Ref : PC 041 256 21 D0010 / SOLEIA THE / AO 300 et
AO 301 / Les Grandes Bruyères / Theillay

Objet : Avis consultatif – Permis de construire – parc photovoltaïque

Objet : Projet de construction d'une centrale photovoltaïque au sol à Theillay (41)

OBJET Création d'un parc photovoltaïque
THEILLAY

Ouvrages RTE aériens

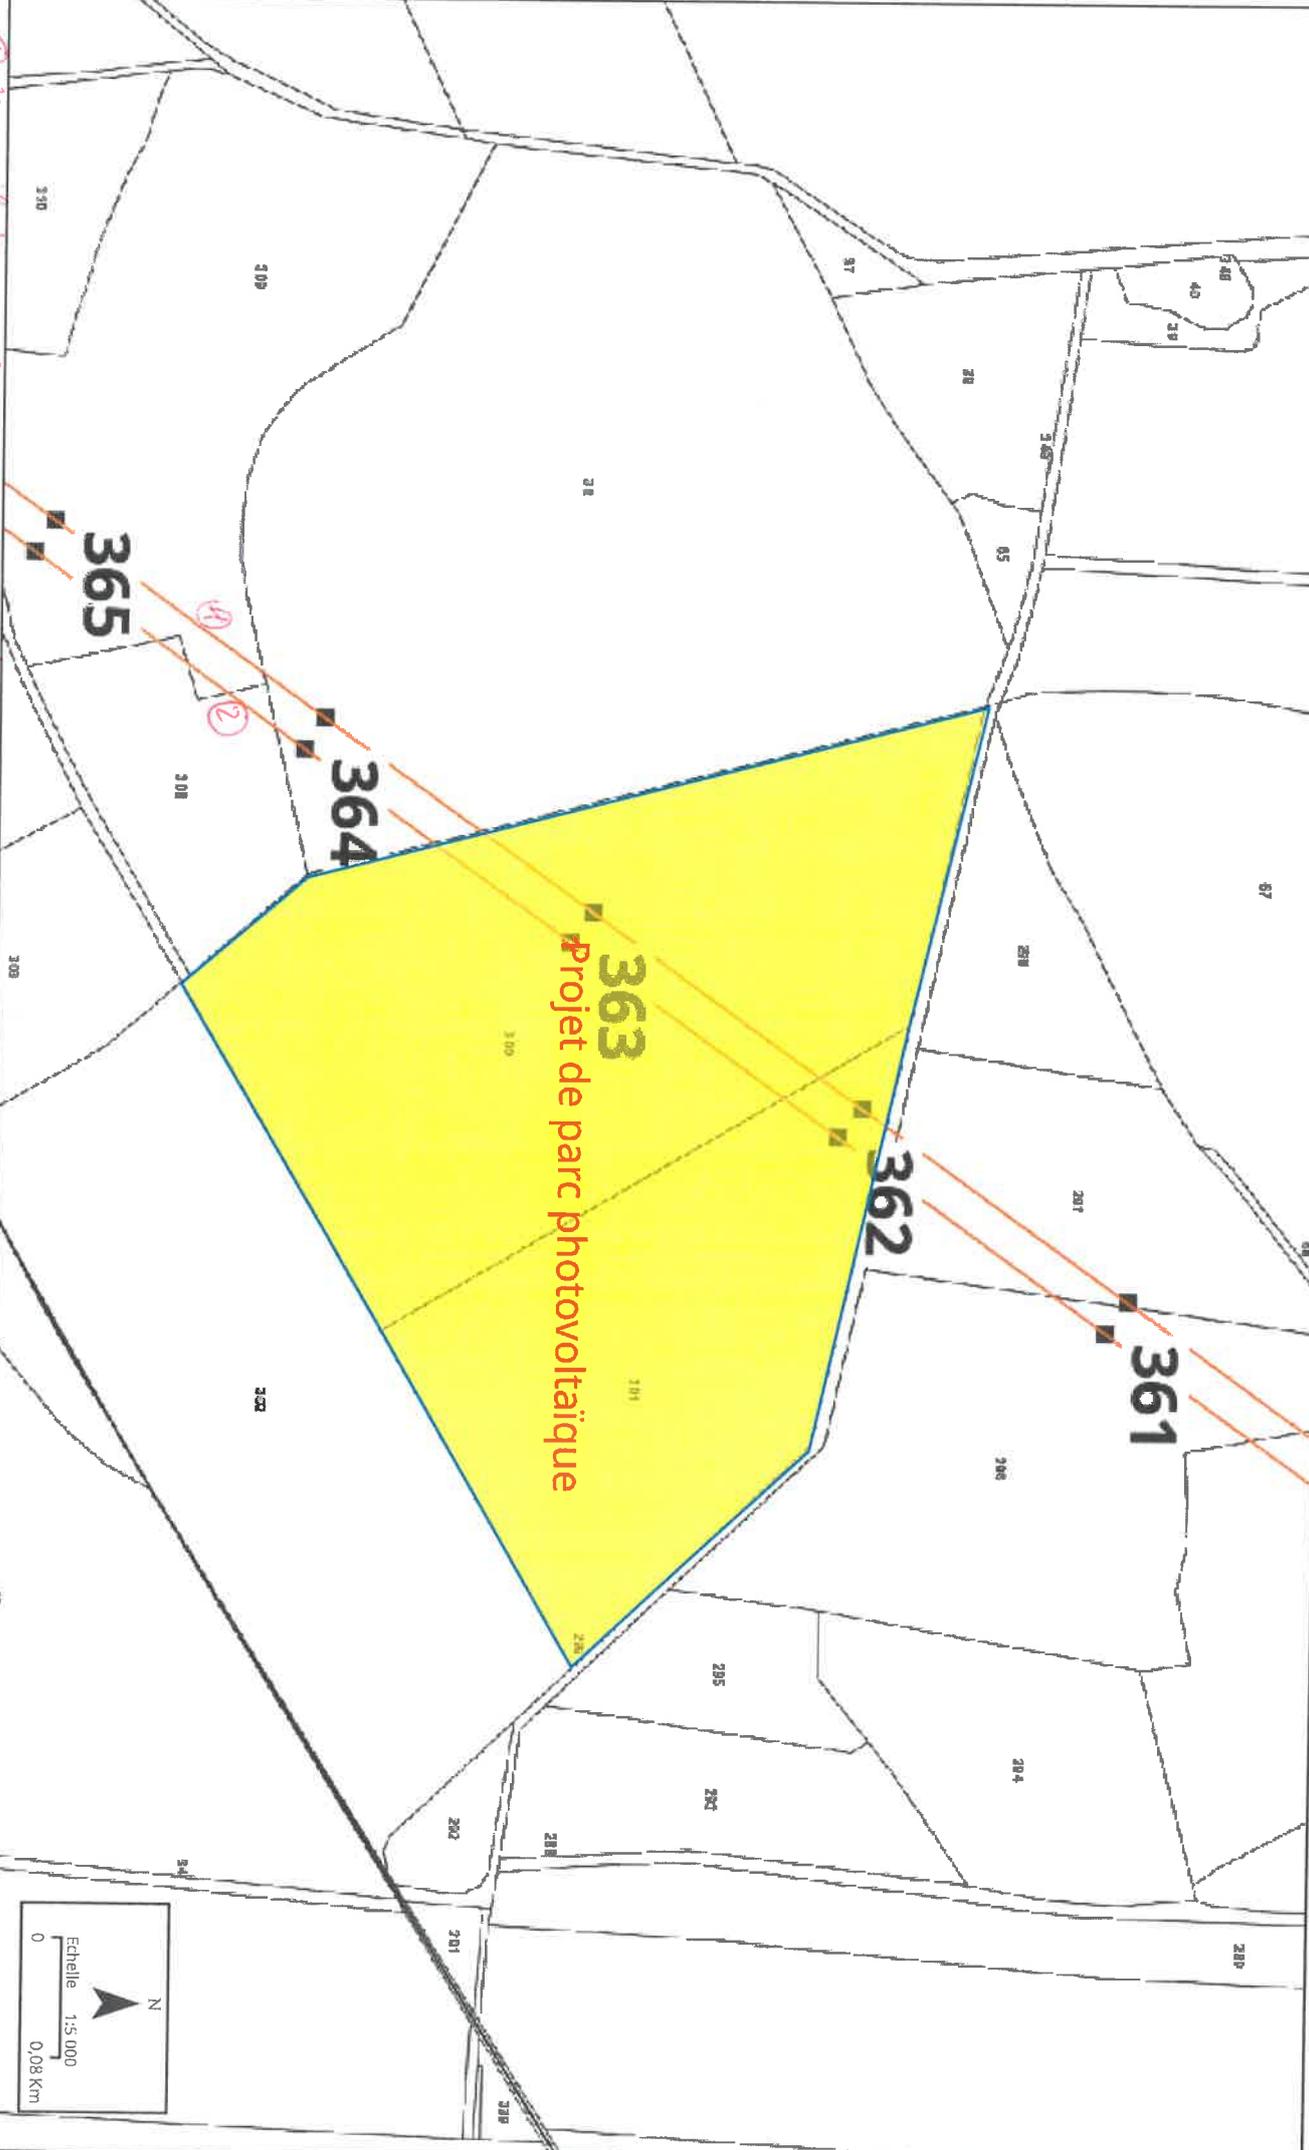
Nous faisons suite à votre courriel référencé ci-dessus et, que nous avons reçu le 21 janvier 2022, nous vous informons que ce terrain est surplombé par les lignes électriques aériennes à :

- 90 000 Volts BOURG – VERDIN
- 90 000 Volts BOURG – MUSSAY

et que les pylônes N°362 & 363, de chaque ouvrage, y sont implantés.

LE BOURG - MUSSAY C2

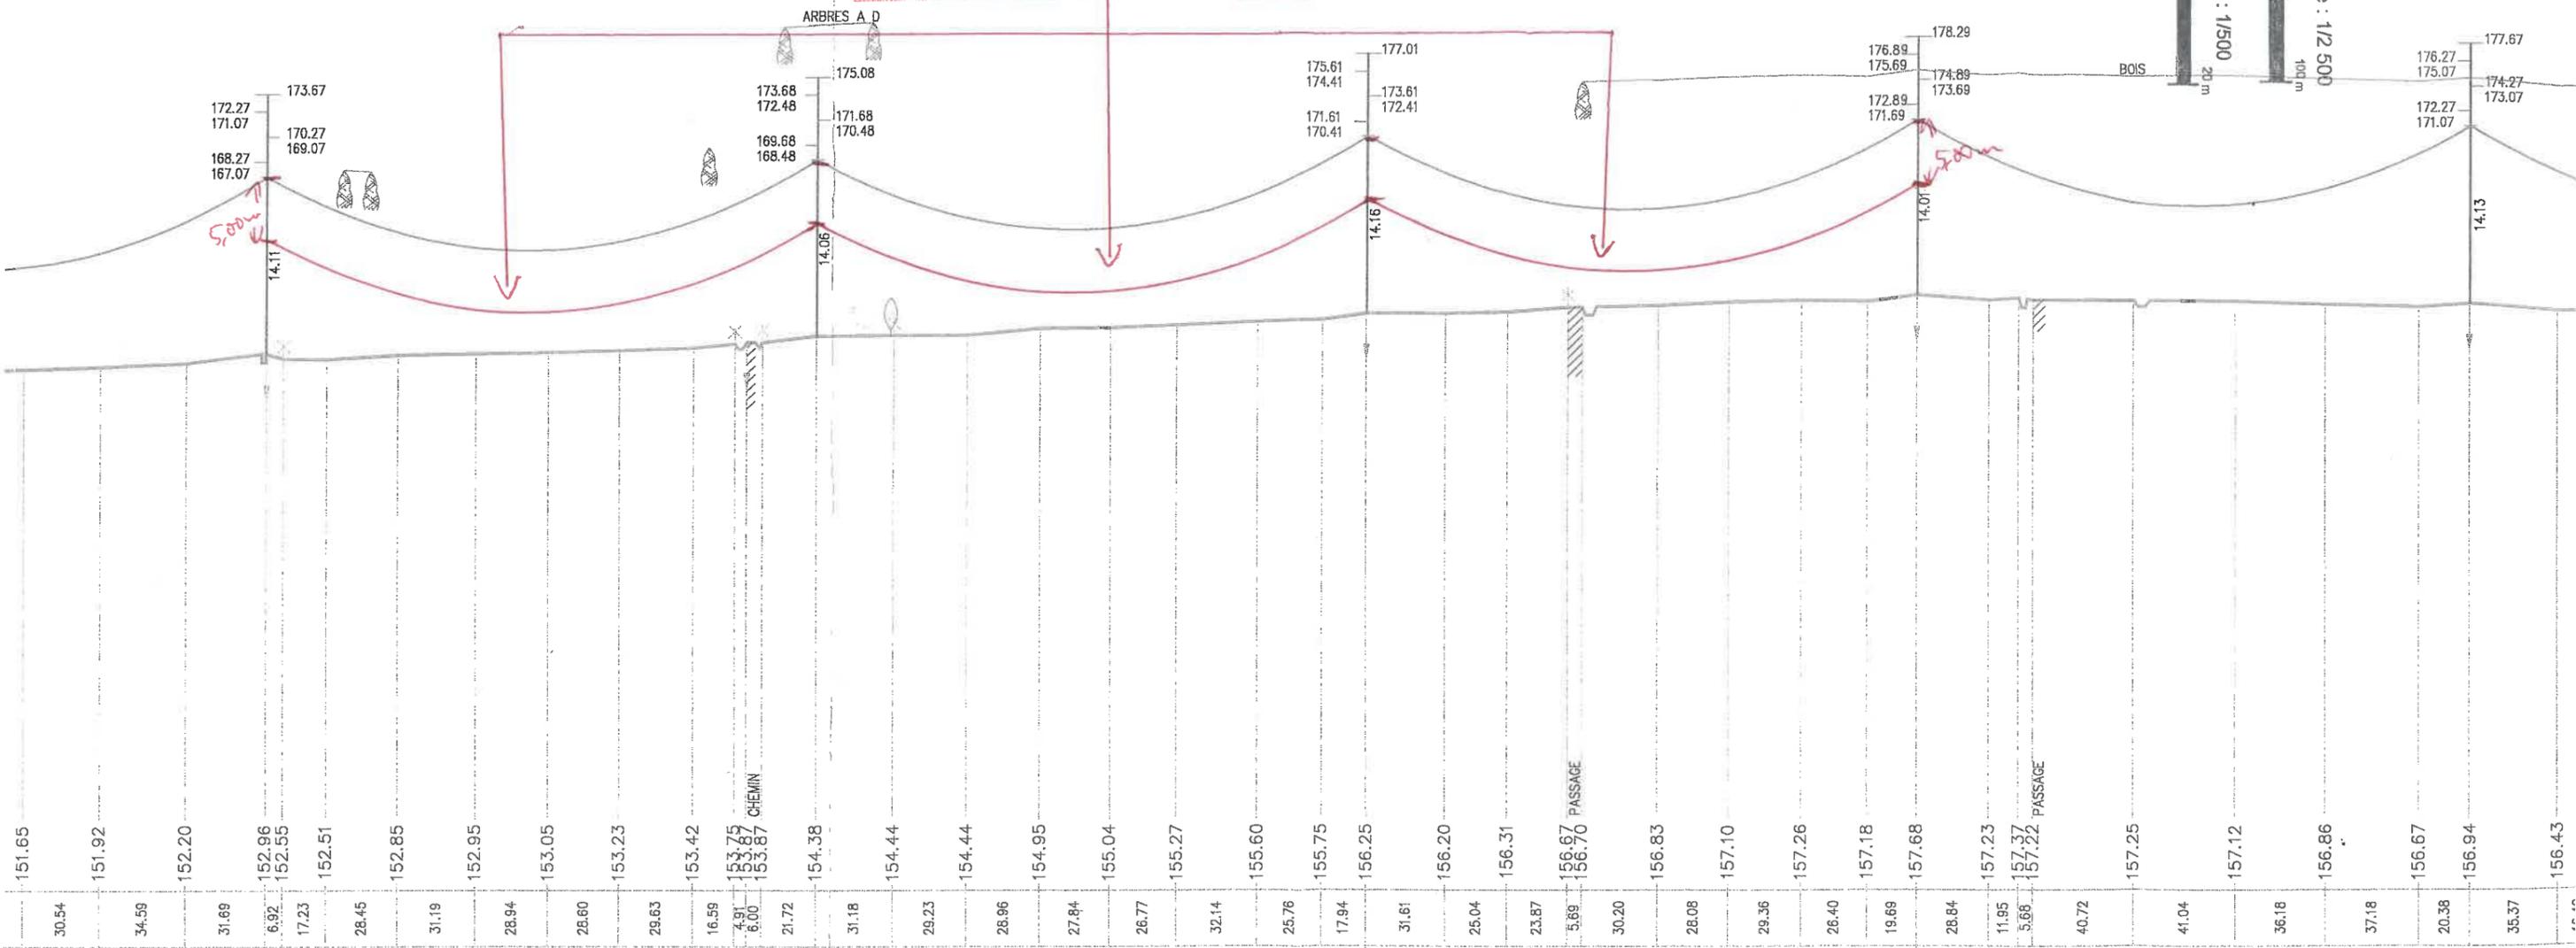
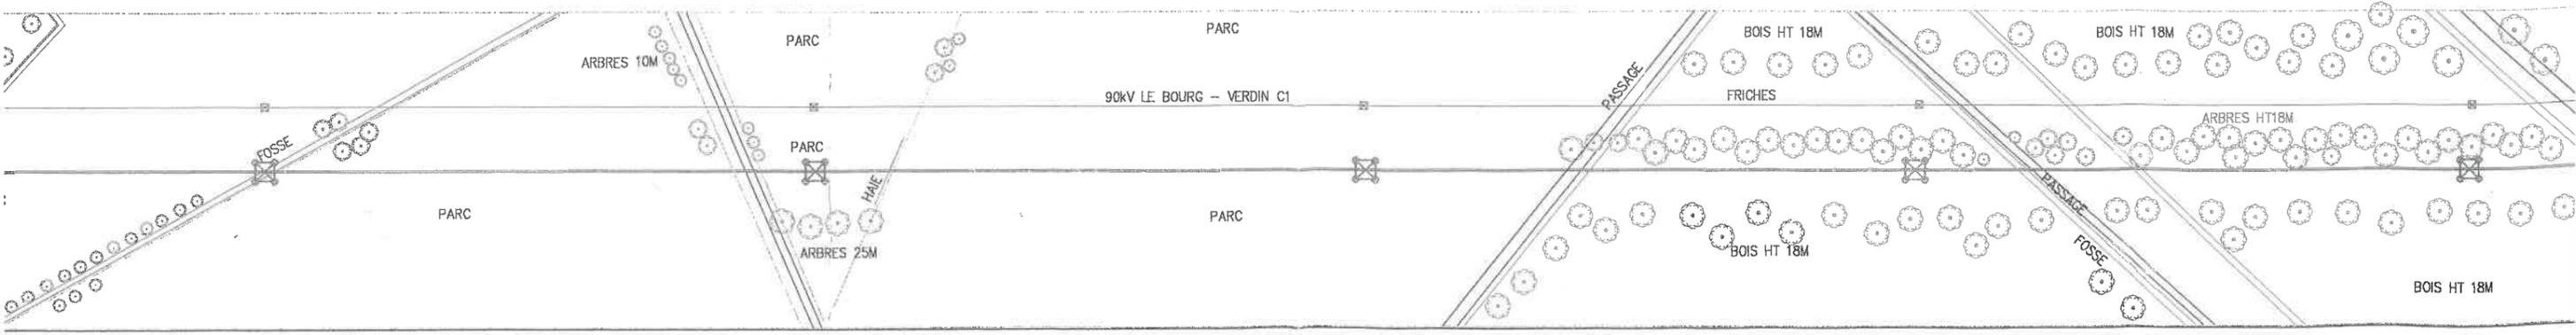
A cet effet, vous trouverez ci-joint un extrait du profil en long des lignes concernées sur lequel est matérialisée la zone de protection (zone interdite et emprise de sécurité horizontale).

NE PAS FRANCHIR
Zone de sécurité de 5 mètres
A respecter autour du conducteur le plus bas tracé à sa température maximum.

LE BOURG - VERDIN C1

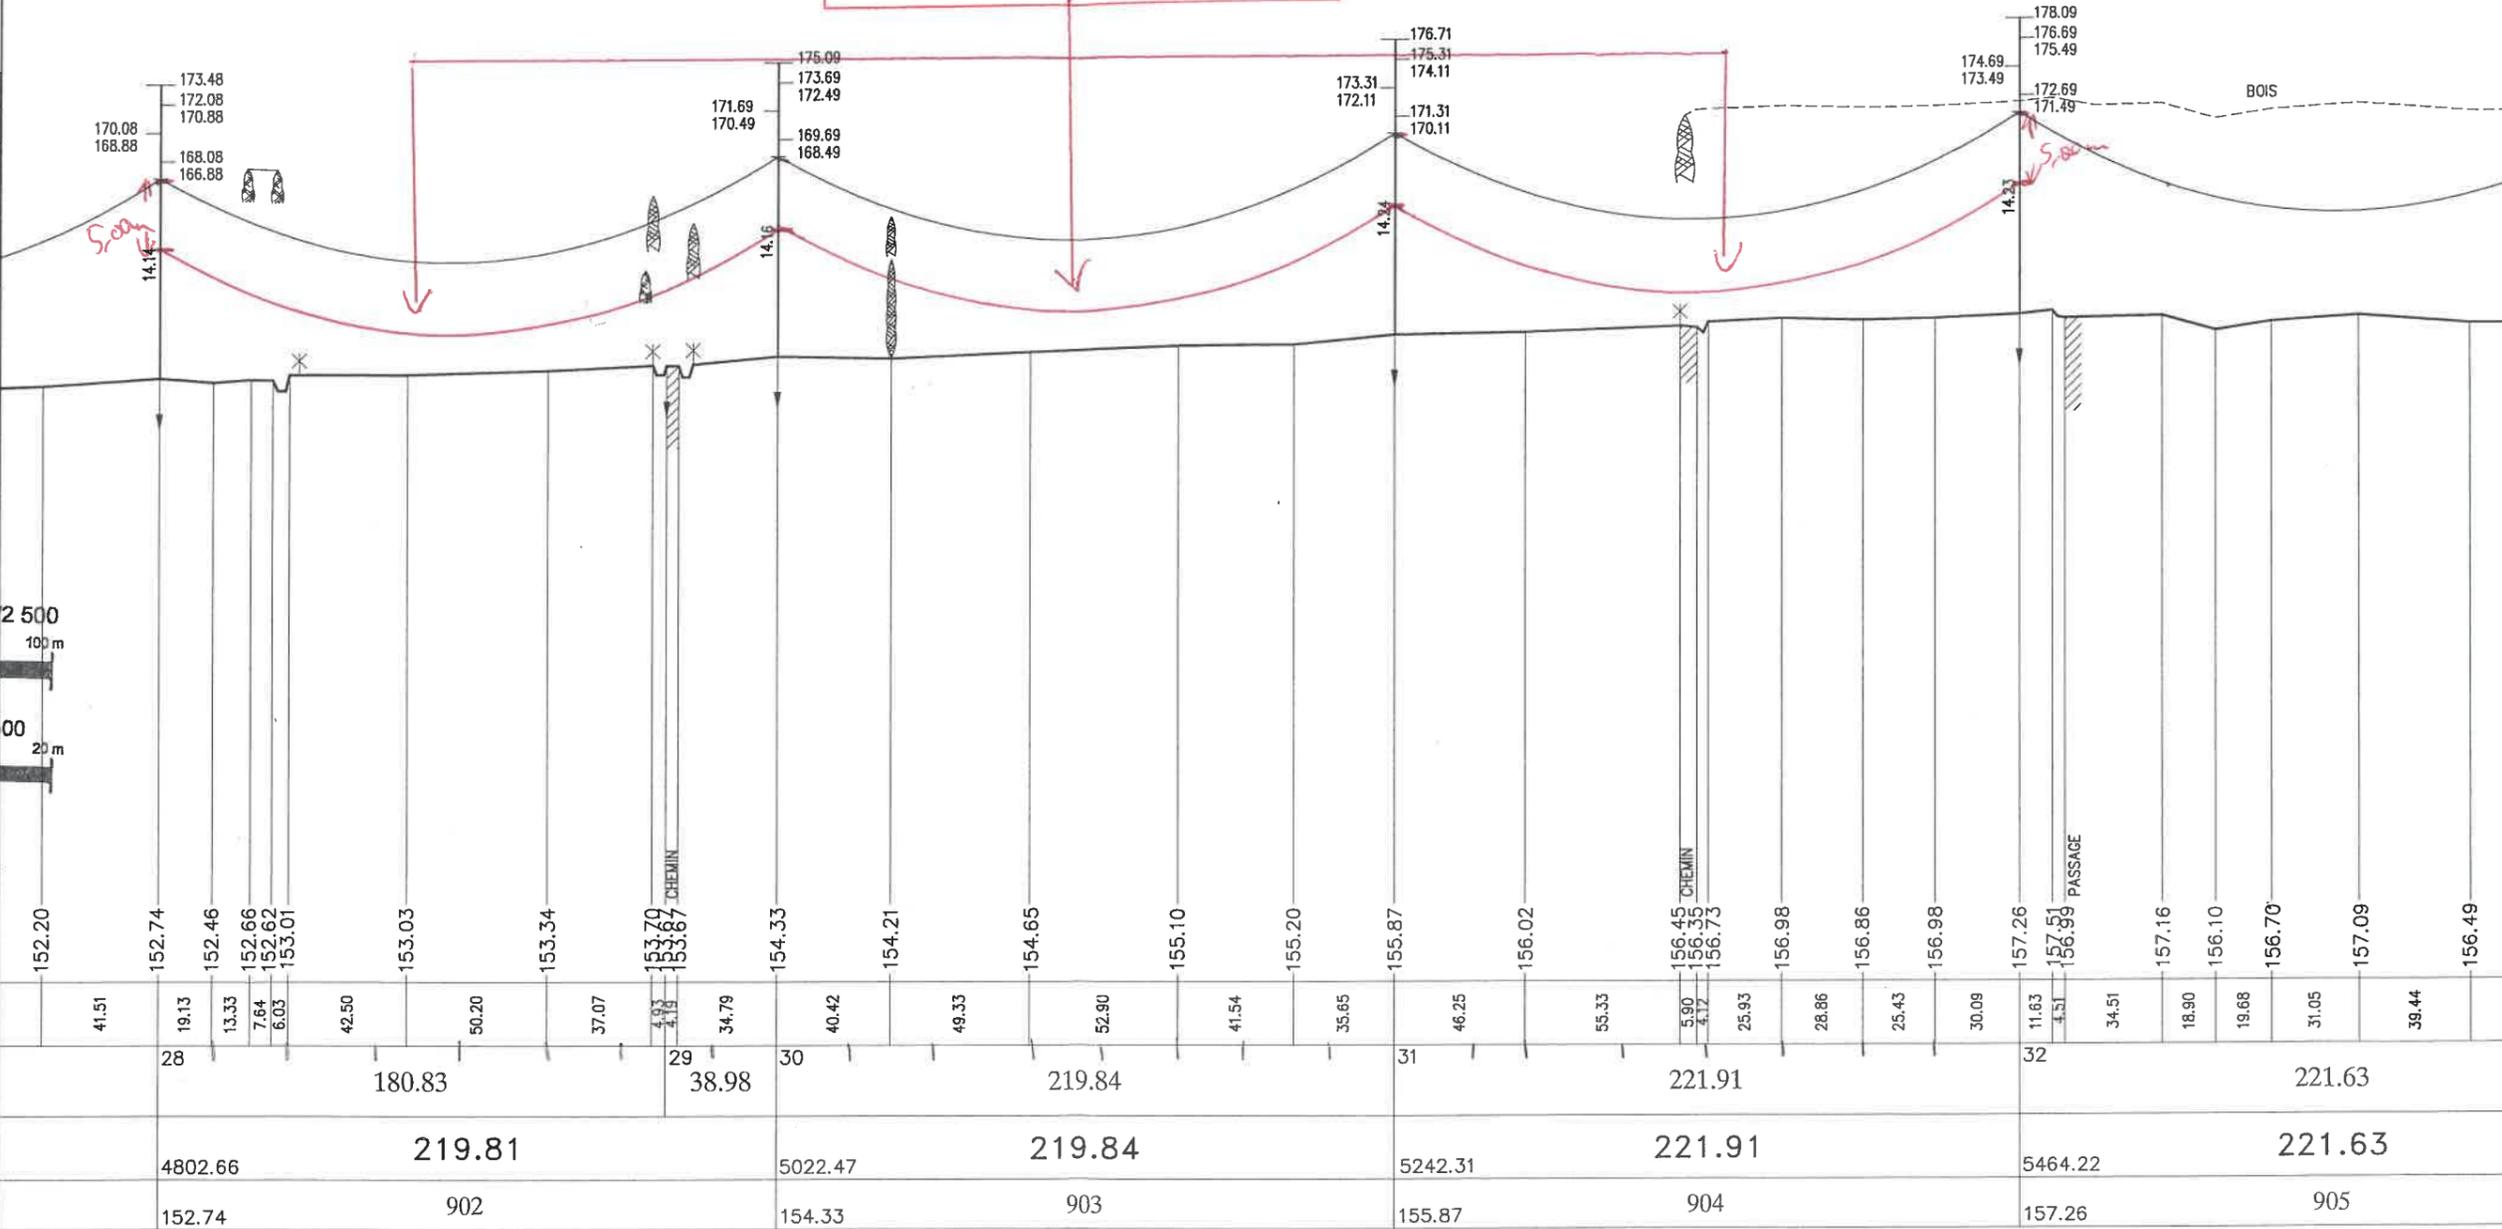
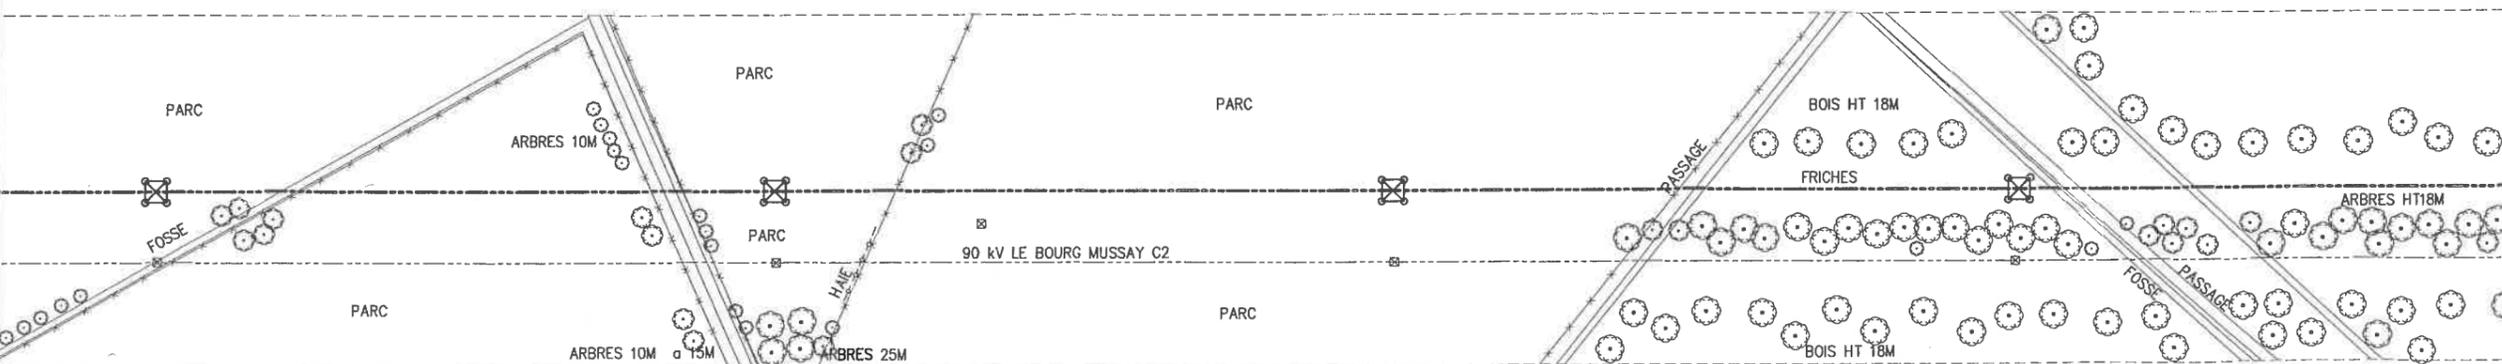
NE PAS FRANCHIR
Zone de sécurité de 5 mètres
A respecter autour du conducteur le plus bas tracé à sa température maximum.
